Stadt Landau in der Pfalz

**Bebauungsplan „F 1 Neuaufstellung II,  
1. Teiländerung“**

Frühzeitige Beteiligung der Behörden gemäß § 4 Abs. 1 BauGB

Synopse vom September 2020  
zur  
Vorentwurfssfassung vom September 2019

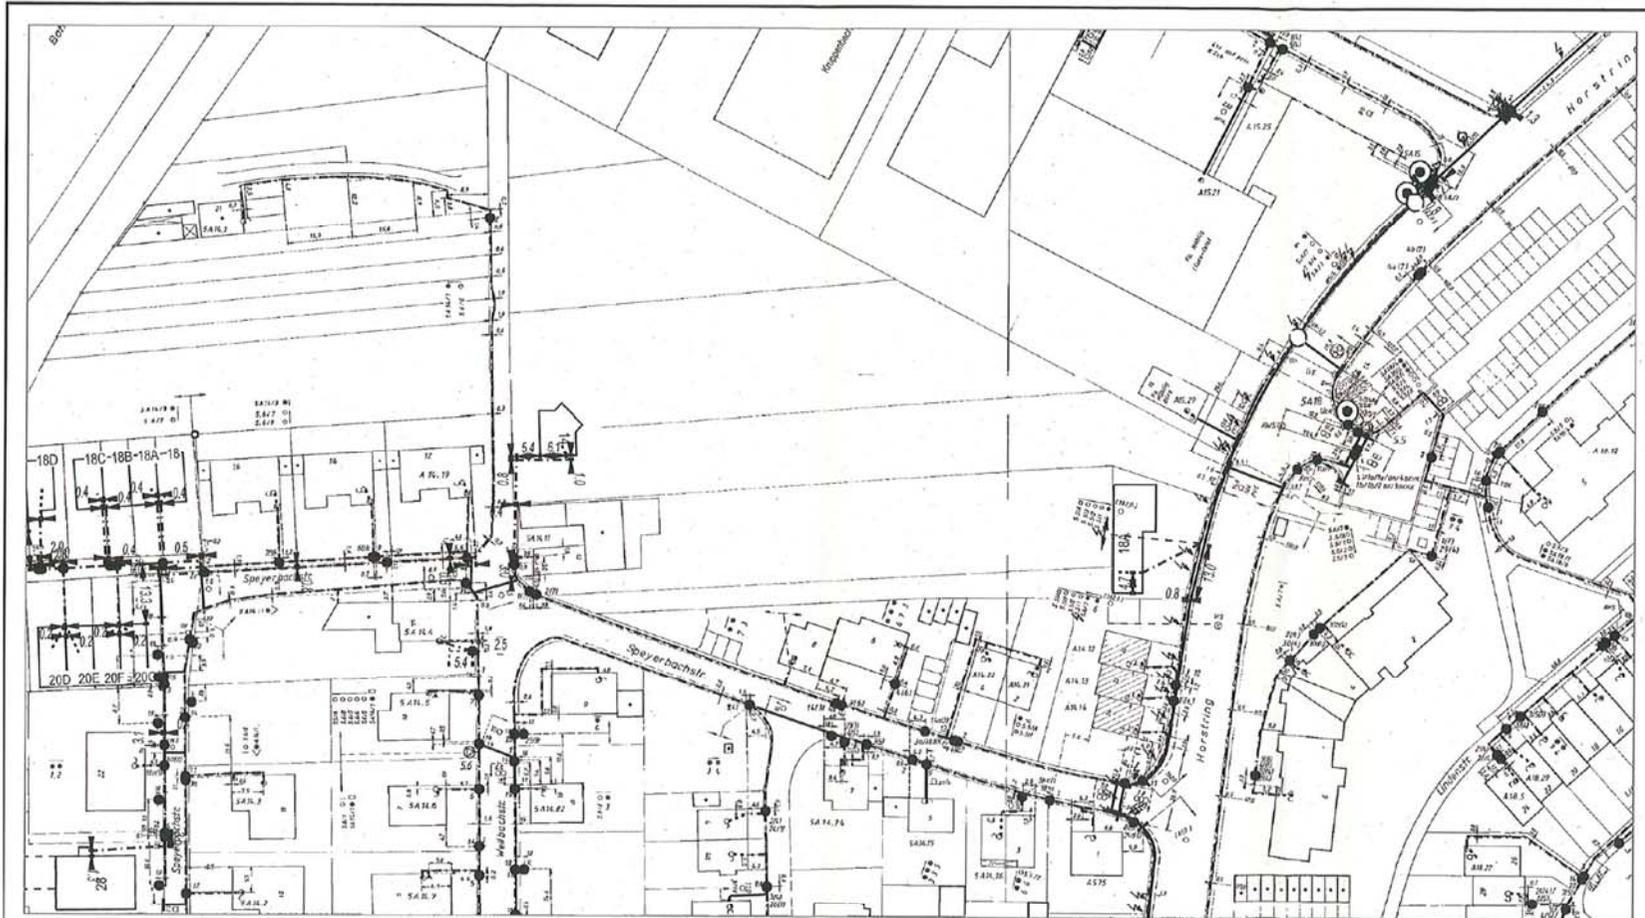
LFD. NR.	BEHÖRDE	STELLUNGNAHMEN BEHÖRDE ZUM BEBAUUNGSPLAN „F 1 Neuaufstellung II, 1. Teiländerung“	STELLUNGNAHME DER VERWALTUNG	+/-	VORSCHLAG ABWÄGUNGS- ERGEBNIS
		<p>Elektrizitätsversorgung, Straßenlaternen oder anderen baulichen Einrichtungen sein</p> <p>Unter Ziffer 6.1.2.2 der RAS 06 sind mit den Bildern 57, 58, 60 und 61 Wendekreise und -schleifen dargestellt, die es Müllfahrzeugen ermöglichen, problemlos zu wenden. Voraussetzung ist jedoch, dass diese Wendeanlagen einen äußeren Wendekreisradius erhalten, der für dreiachsige Müllfahrzeuge (ohne Nachlaufachse) ausgelegt ist (siehe Tabelle 17 zu Ziffer 6.1.2.2 der RAS 06).</p> <p><b>Einrichtung von Sammelplätzen</b></p> <p>In folgenden Fällen ist die Anlage von Sammelplätzen angebracht:</p> <ul style="list-style-type: none"> <li>• Sofern von der Wendeanlage nicht befahrbare Stichwege abzweigen, sollten für die Anlieger in den Mündungsbereichen ausreichend dimensionierte Sammelplätze angelegt werden.</li> <li>• Für Abfallgefäße der Anlieger von Sackgassen, die über keine Wendeanlage verfügen, sollten Sammelplätze im Mündungsbereich der nächsten befahrbaren Straße eingerichtet werden.</li> </ul> <p>Bei der Anlage von Sammelplätzen ist folgendes zu beachten:</p> <ul style="list-style-type: none"> <li>• Um spätere Interessenskonflikte mit künftigen Anwohnerinnen und Anwohnern zu vermeiden, sollten Sammelplätze in den Bebauungsplan aufgenommen werden.</li> <li>• Sammelplätze sind derart anzulegen, dass weder der Fußgänger noch der Straßenverkehr gefährdet oder behindert werden.</li> <li>• Sammelplätze müssen so vom Entsorgungsfahrzeug angefahren werden können, dass das Laden problemlos möglich ist.</li> <li>• Die Fläche der Sammelplätze ist auf die Anzahl der zukünftigen Nutzer und die von diesen genutzten Sammelsystemen und Abfallbehälter abzustimmen.</li> <li>• Bei Wohnwegen, die von Entsorgungsfahrzeugen nicht befahren werden dürfen (z. B. fehlende oder nicht ausreichende Wendeanlage oder zu geringe Fahrbahnbreite), sollten für die Mülltonnen und Wertstoffsäcke der Anlieger entsprechend dimensionierte Sammelplätze im Bereich der Einmündung in die nächste für das Müllfahrzeug befahrbare Straße angelegt werden.</li> <li>• Die Sammelplätze müssen vom Müllfahrzeug so angefahren werden können, dass das Laden problemlos möglich ist. Die</li> </ul>

Plan zu Pkt. 4, Stellungnahme Deutsche Telekom Technik GmbH

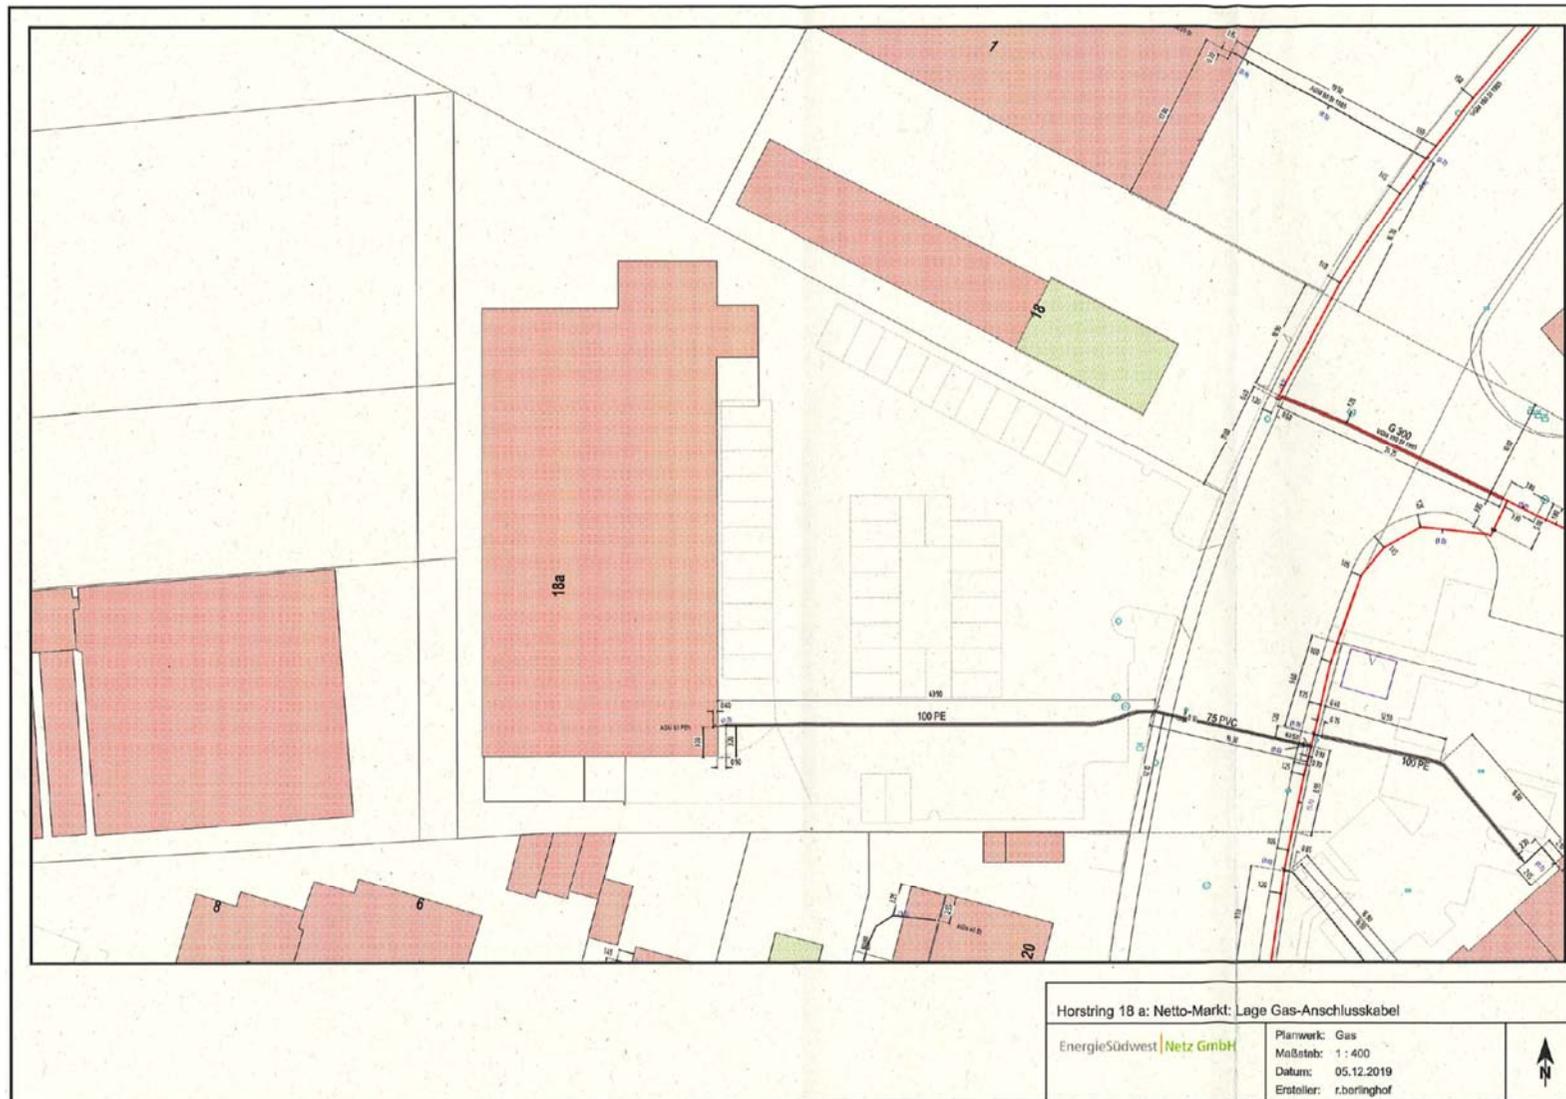
4	Deutsche Telekom Technik GmbH, NL Südwest, PTI 11, Pirmasenser Str. 65 67655 Kaiserslautern	<p>Stellungnahme vom 26.11.2019, Az: 428-19/NWKL/AS</p> <p>Die Telekom Deutschland GmbH (nachfolgend Telekom genannt) – als Netzeigentümerin und Nutzungsberechtigte i. S. v. § 68 Abs. 1 TKG – hat die Deutsche Telekom Technik GmbH beauftragt und bevollmächtigt, alle Rechte und Pflichten der Wegesicherung wahrzunehmen sowie alle Planverfahren Dritter entgegenzunehmen und dementsprechend die erforderlichen Stellungnahmen abzugeben. Zu der o. g. Planung nehmen wir wie folgt Stellung: Im Planbereich befinden sich Telekommunikationslinien der Telekom, wie aus beigefügtem Plan ersichtlich ist. Bei der Bauausführung ist darauf zu achten, dass Beschädigungen der vorhandenen Telekommunikationslinien vermieden werden und aus betrieblichen Gründen (z. B. im Falle von Störungen) der ungehinderte Zugang zu den Telekommunikationslinien jederzeit möglich ist. Insbesondere müssen Abdeckungen von Abzweiggästen und Kabelschächten sowie oberirdische Gehäuse soweit frei gehalten werden, dass die gefahrlos geöffnet und ggf. mit Kabelziehfahrzeugen angefahren werden können. Bei Konkretisierung Ihrer Planungen durch einen Bebauungsplan ist eine Planauskunft und Einweisung von unserer zentralen Stelle einzufordern:</p> <p>Deutsche Telekom Technik GmbH Zentrale Planauskunft Südwest Chemnitzer Str. 2, 67433 Neustadt a.d. Weinstr. E-Mail: <a href="mailto:planauskunft.suedwest@telekom.de">planauskunft.suedwest@telekom.de</a></p> <p>Die Kabelschutzanweisung der Telekom ist zu beachten. Sollte an dem betreffenden Standort ein Anschluss an das Telekommunikationsnetz der Telekom benötigt werden, bitten wir zur</p>	Die Informationen sollten zur Kenntnis genommen werden, betreffen jedoch nicht den Regelungsinhalt des vorliegenden Bebauungsplans, sondern die Umsetzungsebene.	-	Die Anregungen werden zur Kenntnis genommen. Planänderungen oder –ergänzungen sind nicht erforderlich.

Pläne zu Pkt. 7, Stellungnahme EnergieSüdwest Netz GmbH

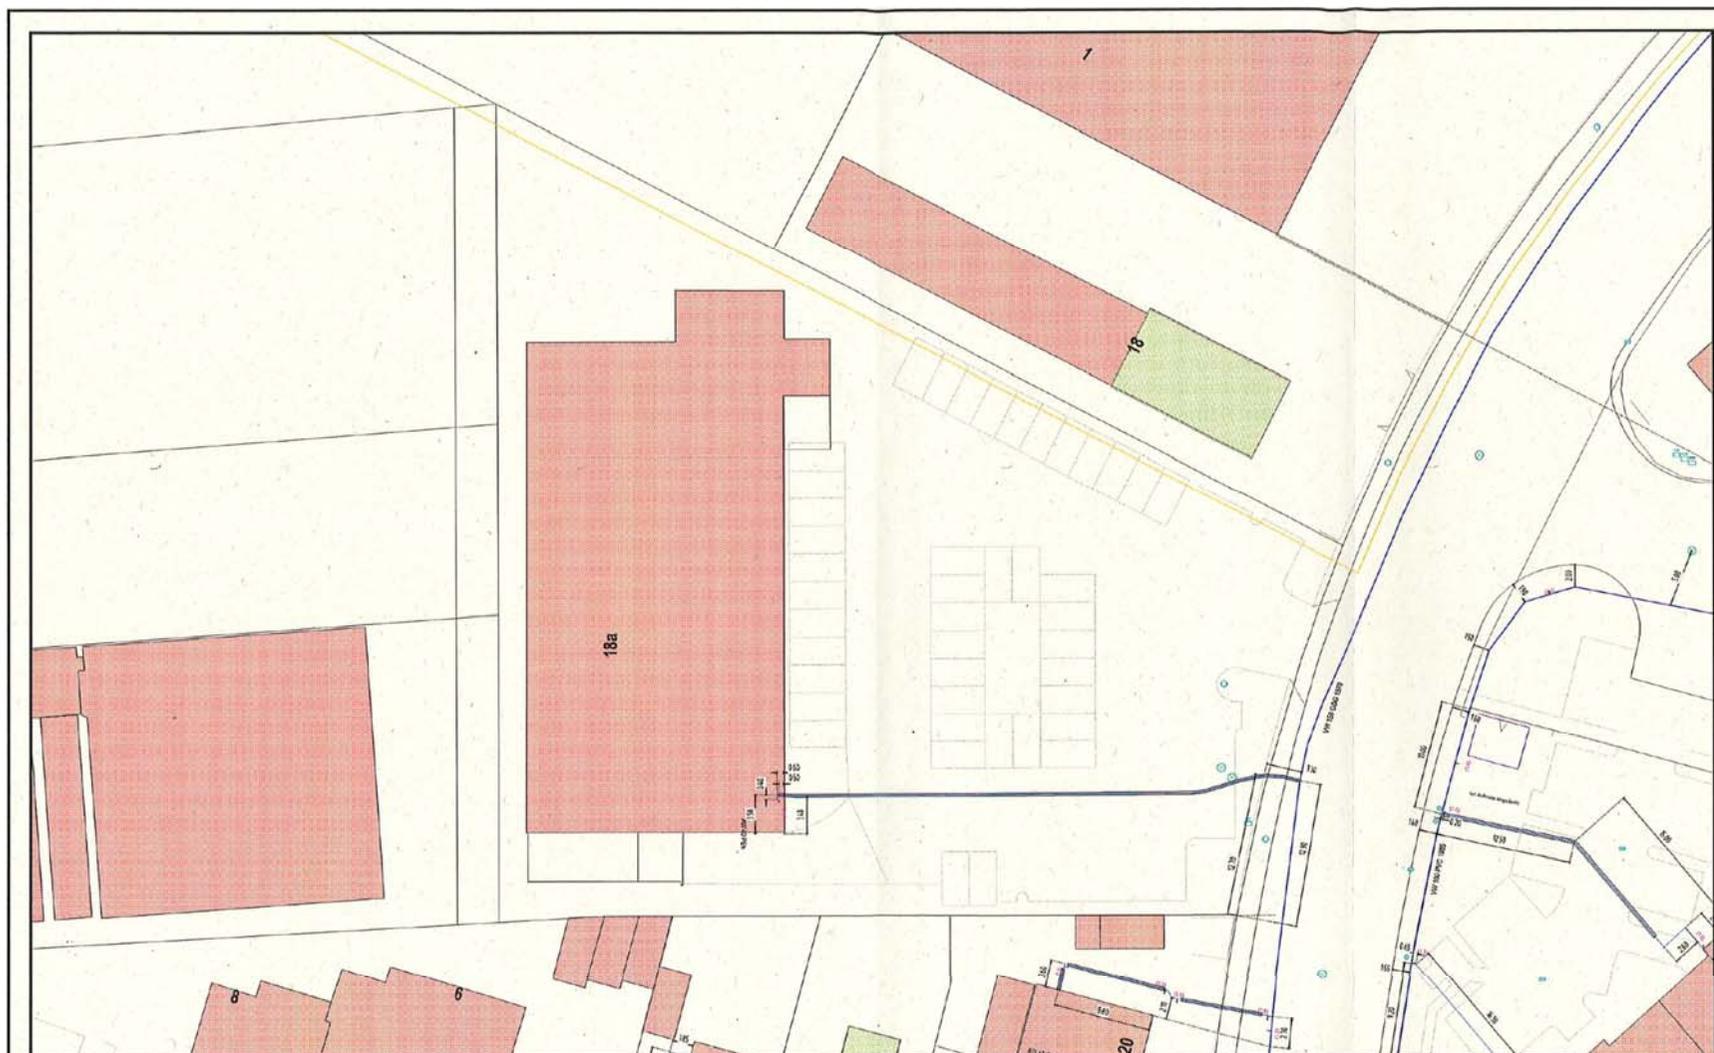
7	EnergieSüdwest Netz GmbH Industriestraße 18 76829 Landau in der Pfalz	<p>Stellungnahme vom 05.12.2019</p> <p>Der Neubau kann wie der alte von uns mit Strom- Gas- und Wasser versorgt werden. Die Anschlussleitungen müssten neu verlegt werden. Anbei erhalten Sie entsprechende Planausschnitte zu Ihrer Information.</p>	Die Informationen sollten zur Kenntnis genommen werden, betreffen jedoch nicht den Regelungsinhalt des Bebauungsplanes, sondern die Umsetzungsebene.	-	Der Hinweis wird zur Kenntnis genommen. Planänderungen oder –ergänzungen sind nicht erforderlich.
8	Industrie und Handelskammer für die Pfalz Im Grein 5 76829 Landau	<p>Stellungnahme vom 06.12.2019</p> <p>Auf Grund der Nähe des Netto- zum SBK compact – Markt (Agglomeration) empfehlen wir – wie im Gutachten von Junker + Kruse bereits auf der letzten Seite hingewiesen – im Flächennutzungsplan beide Märkte unter einer großen Sonderfläche „Nahversorgung“ zu erfassen. Diese ist dann sehr genau zu definieren und eine weitere EH-Ansiedlung auszuschließen.</p>	Die Stellungnahme sollte zur Kenntnis genommen werden. Im vorliegenden Bebauungsplanvorhaben wird die bestehende Nutzung eines Lebensmittelmarktes überplant, um am Standort mit einer größeren Geschossfläche auf die aktuellen Entwicklungsstandards zu reagieren. Dabei wird die Grenze zur Großflächigkeit überschritten und ein Sondergebiet mit der Zweckbestimmung Einzelhandel muss ausgewiesen werden. Der angrenzende SBK compact-Markt überschreitet nicht die Grenze zur Großflächigkeit, weshalb die Ausweisung eines großen Sondergebietes Nahversorgung für beide Märkte nicht als zweckmäßig gesehen wird.	-	Der Hinweis der Industrie- und Handelskammer für die Pfalz wird zur Kenntnis genommen. An der Planung wird mit Verweis auf die Kommentierung festgehalten.
